20150624_osservazioni VIA Pozzo Pergola 1- Messa in Produzione

**Oggetto : Osservazioni procedura VIA - Messa in Produzione e oleodotti Pozzo Pergola 1 - Soc. ENI -
Comune di Marsico Nuovo (Pz) -**

OSSERVAZIONI IN MERITO ALLO STUDIO DI IMPATTO AMBIENTALE MESSA IN PRODUZIONE POZZO “PERGOLA 1” E OLEODOTTI

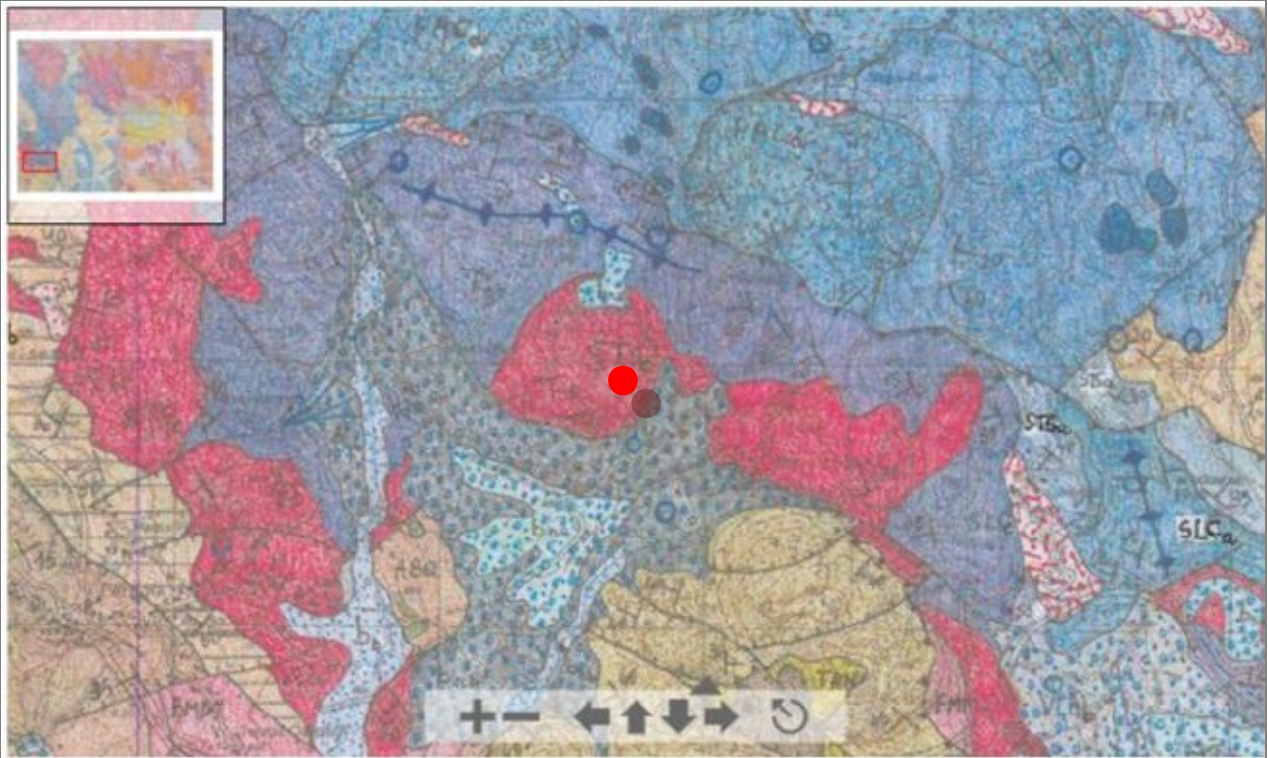
Il profilo litostratigrafico previsto è in contrasto sia con le evidenze di campagna che con la documentazione grafica allegata al medesimo progetto. Infatti non è corretto riportare che la perforazione inizierà con l'attraversamento del “Complesso alloctono” costituito da argilliti con intercalazioni di calcari. Il foro, così come è possibile osservare dalla stessa tavola 4.1 allegata allo studio, inizierà interessando il Complesso

Tale previsione appare, peraltro, in contrasto con quanto riportato nell'ultima e più aggiornata Carta Geologica d'Italia in Scala 1:50.000 (Fig.1), visionabile presso il sito dell'ISPRA in anteprima secondo la quale il pozzo comincerebbe attraversando gli Scisti silicei, per passare poi ai Calcari con selce del Complesso Alloctono Lagonegrese e, solo successivamente, per entrare nella formazione di Monte Facito.

Appare verosimile che lo schema riportato nello studio sia semplicemente orientativo, bibliografico e con poca attinenza allo specifico geologico dell'area di cui trattasi.

Figura 2

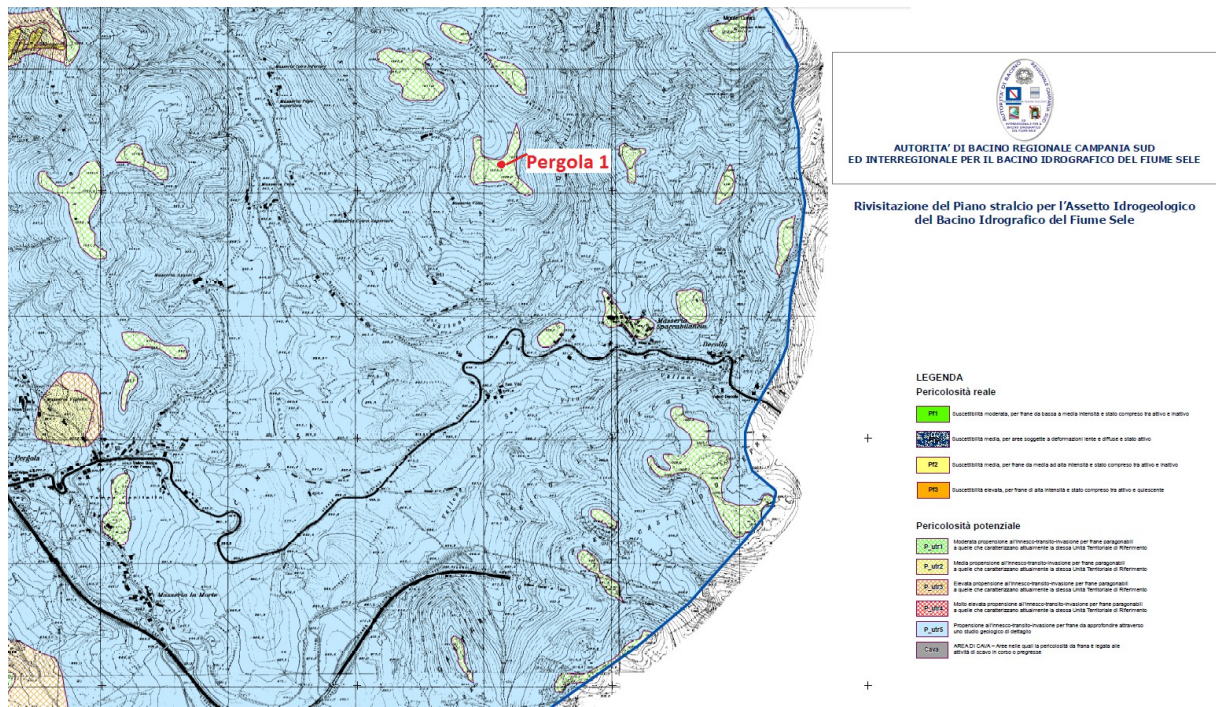
Secondo la Carta di pericolosità da frana tavola n. 48913 del PSAI dell'Autorità di Bacino Campania Sud fiume Sele, la postazione del pozzo Pergola 1 e il tracciato dell'oleodotto interferiscono con aree a pericolosità da frana a moderata propensione all'innesco-transito-invasione per frane paragonabili a quelle che caratterizzano attualmente la stessa Unità Territoriale di riferimento. Il restante territorio oggetto d'intervento viene classificato a propensione all'innesco-transito-invasione per frane da approfondire attraverso uno studio geologico di dettaglio. A tal proposito la nostra Organizzazione sottopone a codesto Ministero uno studio di settore realizzato dal Prof. M.V. Civita, ordinario di geologia e idrogeologia applicata al Politecnico di Torino; dalla Prof.ssa Albina Colella, ordinario di geologia all'Università degli Studi di Basilicata; e del Prof. Franco Ortolani, ordinario di geologia all'Università Federico II di Napoli, a colmare le carenze di studi per l'area in questione nonché alle considerazioni di parte dei proponenti che non fanno riferimento alcuno alle criticità che il suddetto "studio volontario" che i due esperti sottopongono agli enti preposti per il rigetto completo dell'istanza.

A tal fine si riportano le due carte (Fig. 2 e 3), la prima trattasi di uno stralcio della tavola n. 48913 dell'AdB del Sele (con indicazione del pozzo Pergola 1), la seconda una mappa elaborata dalla nostra Organizzazione che indica chiaramente le interferenze del pozzo e del tracciato dell'oleodotto con le suddette aree a pericolosità da frana.

Figura 5

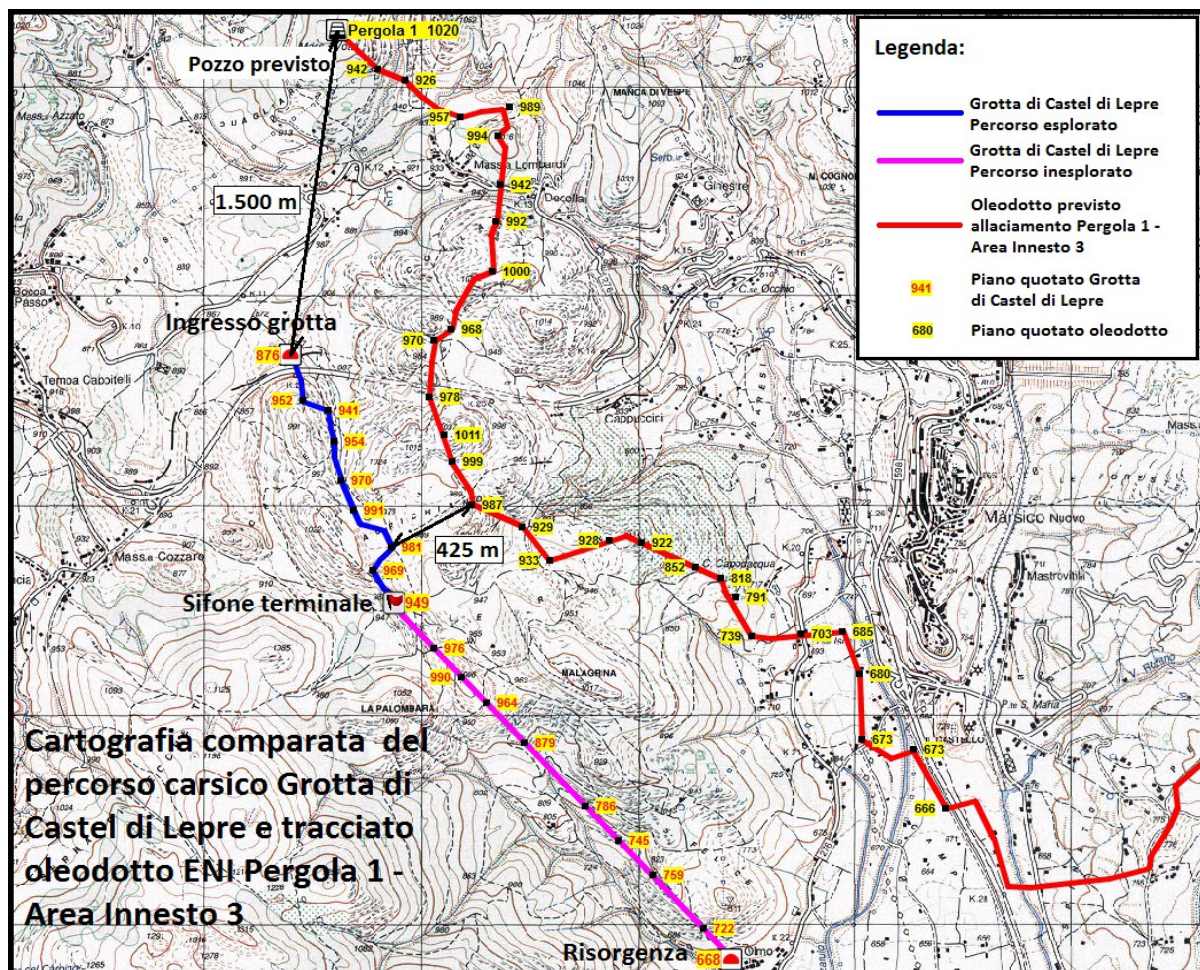
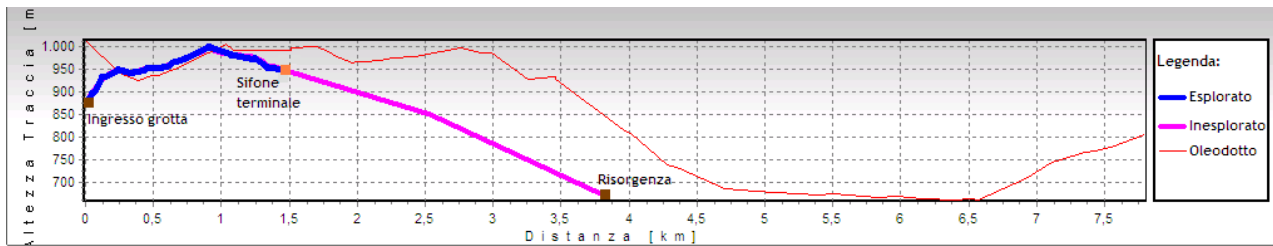
Nella prima mappa (Fig. 5) sono indicate le quote altimetriche orografiche del tracciato dell'oleodotto e del percorso delle suddette Grotte. Dalla relativa mappa è stato elaborato il profilo altimetrico comparato (Fig. 6) e una carta in 3D (Fig. 7) in cui si evince come la "risorgenza" del percorso inesplorato delle grotte termini nei pressi del torrente Verzarulo, quindi in Val d'Agri.

Figura 8

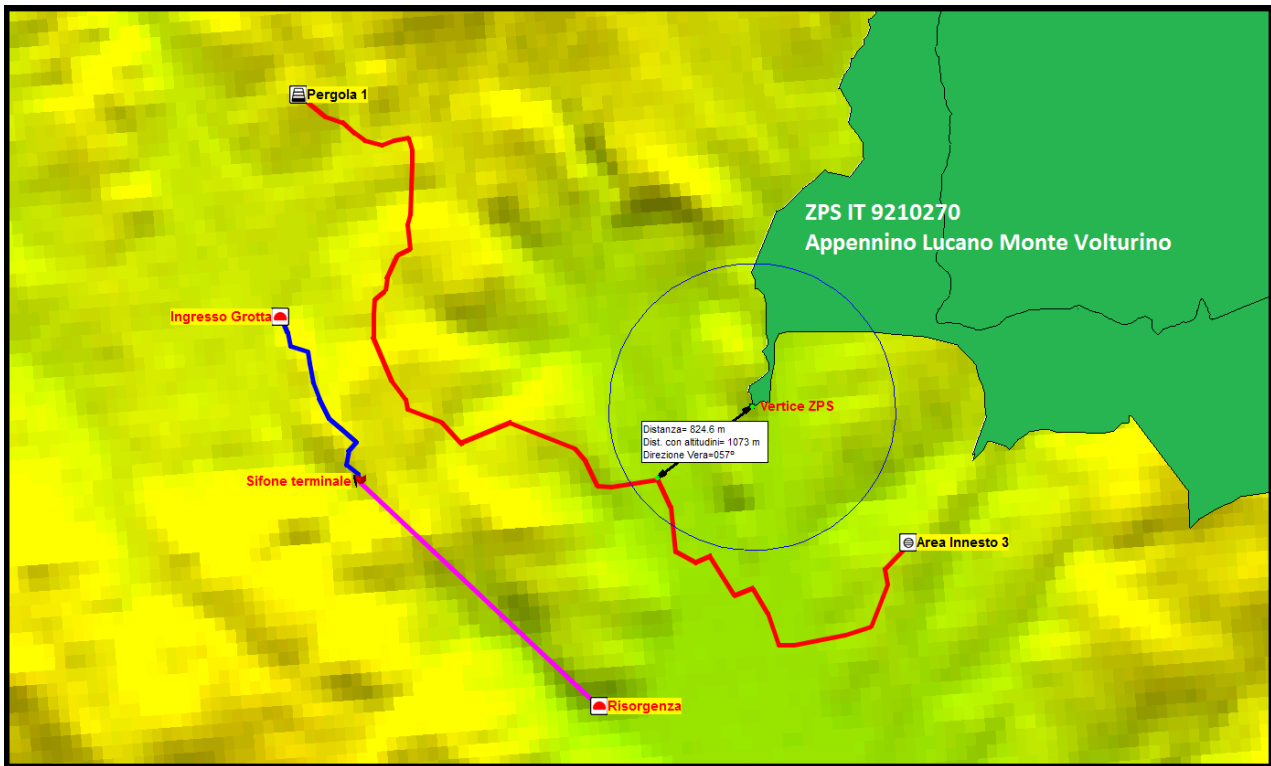
Inoltre si precisa che, come Eni stessa dichiara nel SIA, parte del tracciato dell'oleodotto e l'Area Innesto 3 ricadono nell'IBA 141 Val d'Agri. A tal fine si ricorda come come sentenze della Corte di Giustizia Europea abbiano esteso l'applicazione del regime di protezione anche alle aree IBA così come previsto dall'articolo

Fig. 15 - Carta delle frane nell'area di Marsico Nuovo con il tracciato dell'oleodotto Pergola 1.

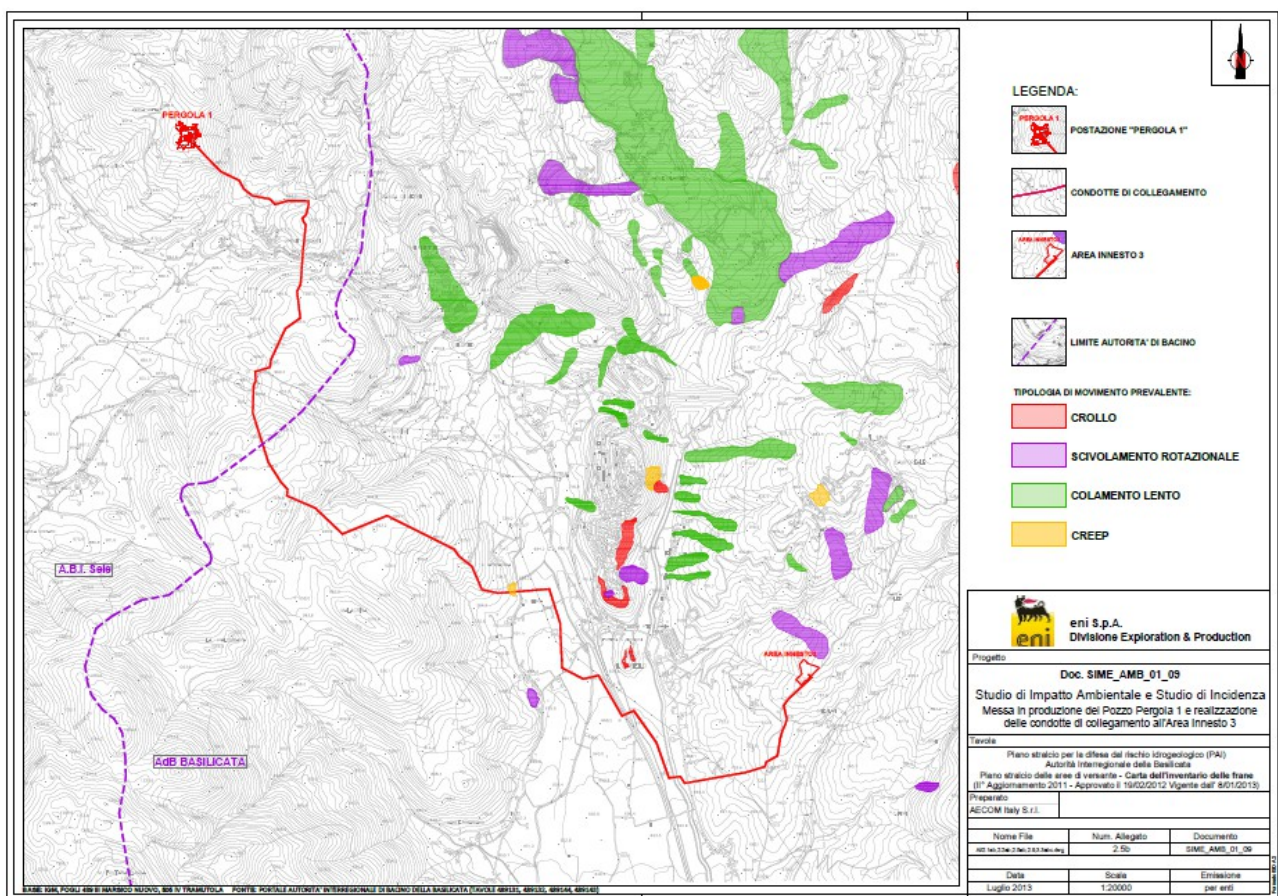
Il tracciato dell'oleodotto Pergola 1 attraversa per un breve tratto una zona a rischio di frana moderato (R1), caratterizzata da un colamento superficiale lento del terreno (*creep*). A circa 160 m a Nord-Est e a circa 220 m a Sud-Ovest del tracciato sono presenti, rispettivamente, una zona a rischio molto elevato (R4) caratterizzata da crollo e una zona a rischio medio (R2) caratterizzata da una frana a scivolamento traslazionale. A circa 50 m di distanza in direzione Nord-Est è presente una zona a rischio elevato (R3) caratterizzata da una frana a scivolamento rotazionale (Fig. 15).

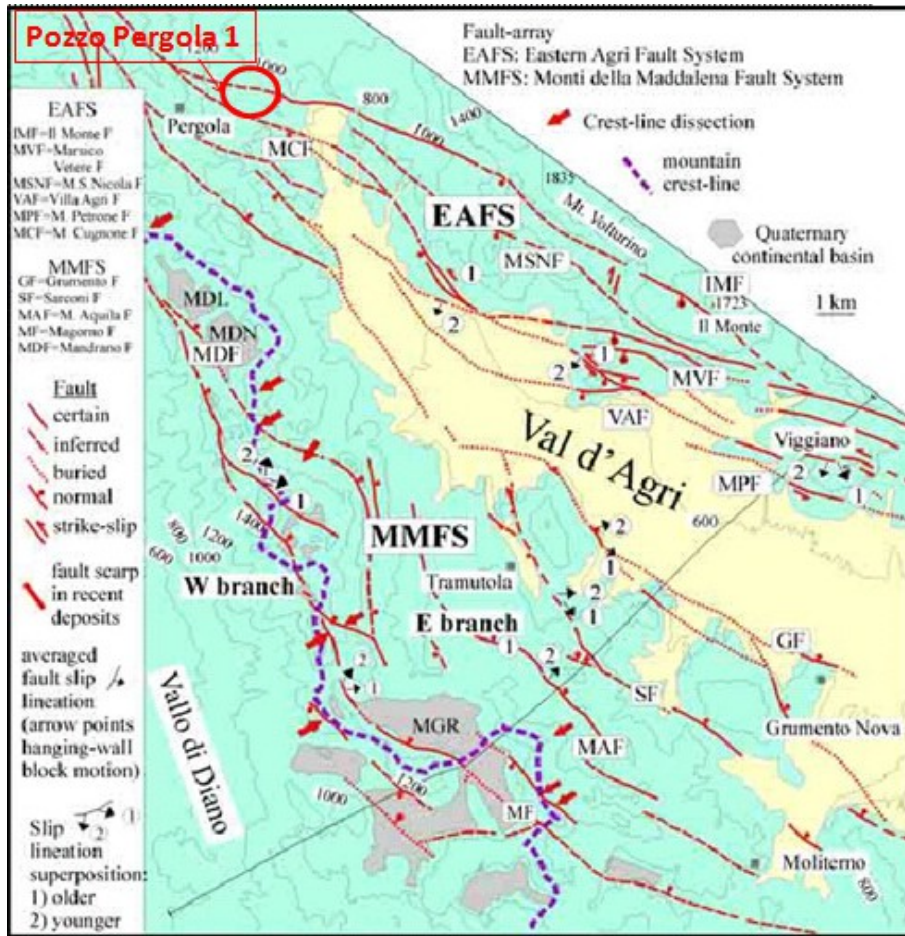
Il Pozzo Pergola 1 e il tracciato dell'oleodotto sono ubicati nell'area di convergenza dei due sistemi di faglia principali dell'Alta Val d'Agri (Figg. 18, 19): il sistema di faglia dei Monti della Maddalena (MMFS) e il sistema di faglia Agri orientale (EAFS). Dal confronto della carta morfostrutturale di Ferranti *et al.* (2007; Fig. 18) e della carta dell'ENI (Fig. 20) si evidenzia che **il tracciato dell'oleodotto Pergola 1 attraversa almeno 8 faglie**. Il sistema di faglie MMFS dall'area di Pergola si estende per 25 km fino all'area di Grumento, e proprio a Nord di Pergola sembra unirsi al sistema di faglie EAFS. **Evidenze scientifiche indicano che sono le faglie del sistema MMFS intorno a Pergola ad essere attive e sismogenetiche, cioè generatrici di terremoti.**

Fig. 20 - La mappa geologica mostra le faglie attraversate dal tracciato dell'oleodotto Pergola 1.

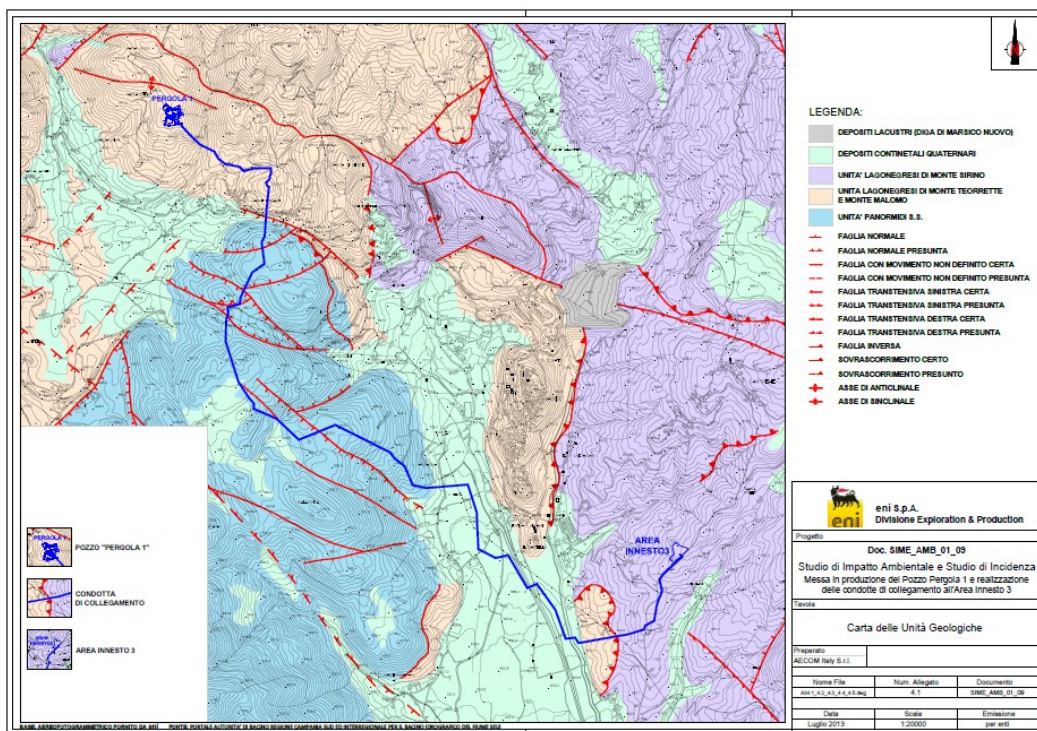
Queste faglie sono caratterizzate da uno spostamento verticale/obliquo e hanno avuto attività recente, cioè hanno dislocato terreni che includono un paleosuolo datato a 21.000 anni fa (Giano *et al.*, 2000), e addirittura anche depositi più recenti (Moro *et al.*, 2007). Burrato e Valensise (2007) hanno inoltre documentato che **il terremoto della Val d'Agri del 1857 sarebbe stato generato dall'attivazione di due faglie, di cui una è proprio la Melandro-Pergola.**

Va dunque evidenziato che **l'area del Pozzo Pergola 1 e dell'oleodotto, è interessata da forte sismicità.** Ricostruzioni del terremoto del 1857 sono state fatte, tra le altre, nell'Atlante del CNR-Progetto Finalizzato Geodinamica, 1985. I problemi geoambientali principali connessi alla ricerca e produzione di idrocarburi nel territorio della Valle del Melandro-Alta Val d'Agri sono essenzialmente connessi alle **deformazioni istantanee del suolo (ad esempio rotazioni di blocchi rocciosi di notevole spessore attorno ad assi suborizzontali e spostamenti verticali ed orizzontali relativi tra blocchi)** che, in caso di evento sismico significativo, interesserebbero le rocce del sottosuolo in cui sono ubicate le faglie sismogenetiche: le stesse che, in base alla bibliografia ufficiale, si trovano nel sottosuolo dell'area dell'impianto petrolifero Pergola 1. Gli studi effettuati dopo il sisma del 1980 hanno evidenziato che sulla superficie del suolo nell'area maggiormente disastata si sono verificate **rotture dei terreni con spostamento verticale delle parti** (Westaway e Jackson, 1987; Pantosti *et al.*, 1993), come nell'area del Pantano di S. Gregorio Magno, Piano delle Pecore, nell'area di Monte Marzano-Monte Ognà, **rotazioni di grandi blocchi** come nella valle del Fiume Ofanto, dove fu registrata la rotazione di tutta la diga sull'Ofanto di Conza della Campania solidalmente con il substrato roccioso e con abbassamento di circa 1 m di un lato della valle (Cotecchia, 1986). L'area interessata da tali deformazioni è ampia circa 16-18 km e comprende la larghezza dell'area epicentrale allungata secondo le faglie cristalli che hanno

Fig. 23 - La linea blu individua la fascia di territorio a cavallo delle faglie sismogenetiche della Valle del Melandro e dell'Alta Val d'Agri, che durante l'evento del 1857 fu interessata da spostamenti verticali lungo i contatti tra rocce diverse.

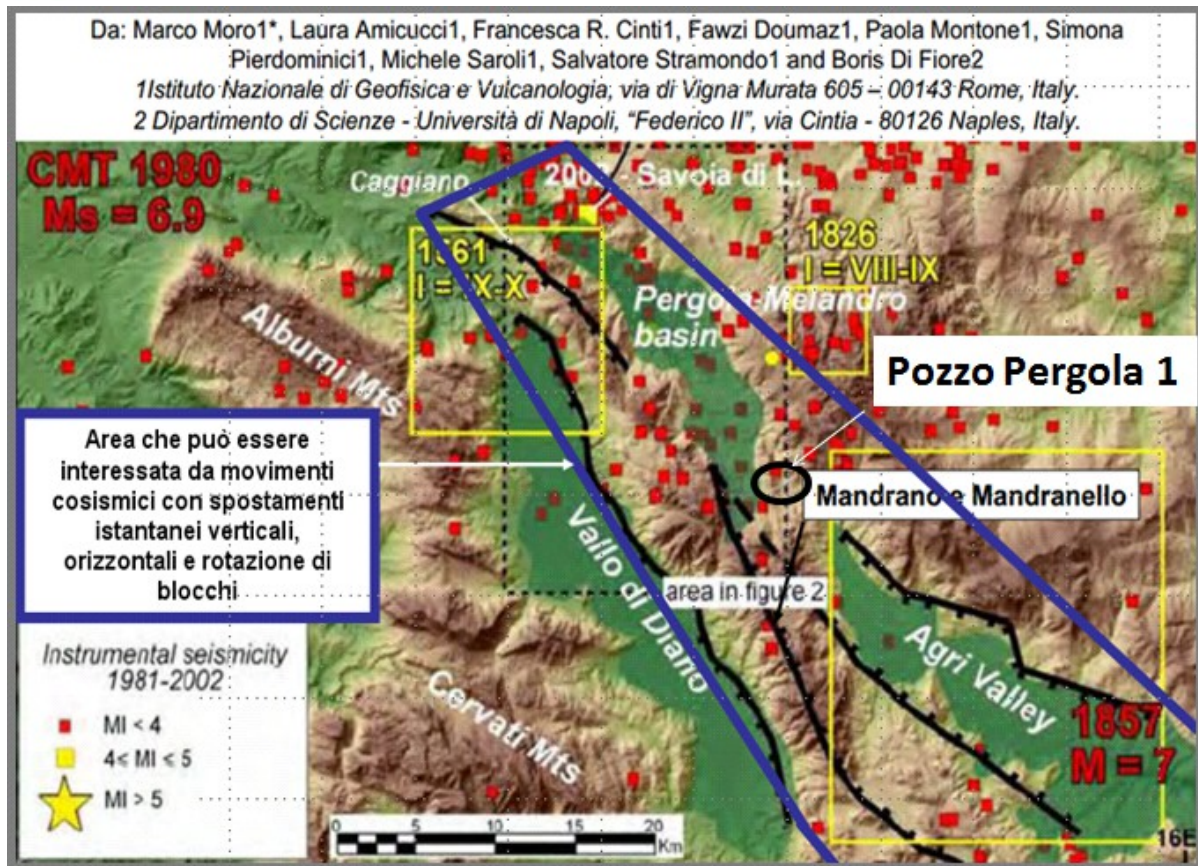
La rotazione di blocchi o lo spostamento verticale ed orizzontale tra blocchi contigui, come verificato in aree colpite da violenti sismi recenti, interessano tutta l'area epicentrale **ed è fortemente prevedibile che possano interessare l'area dove sono ubicati gli impianti e le tubazioni previsti dal progetto del Pozzo Pergola 1 e determinare seri inconvenienti alle tubazioni infisse nel sottosuolo.**
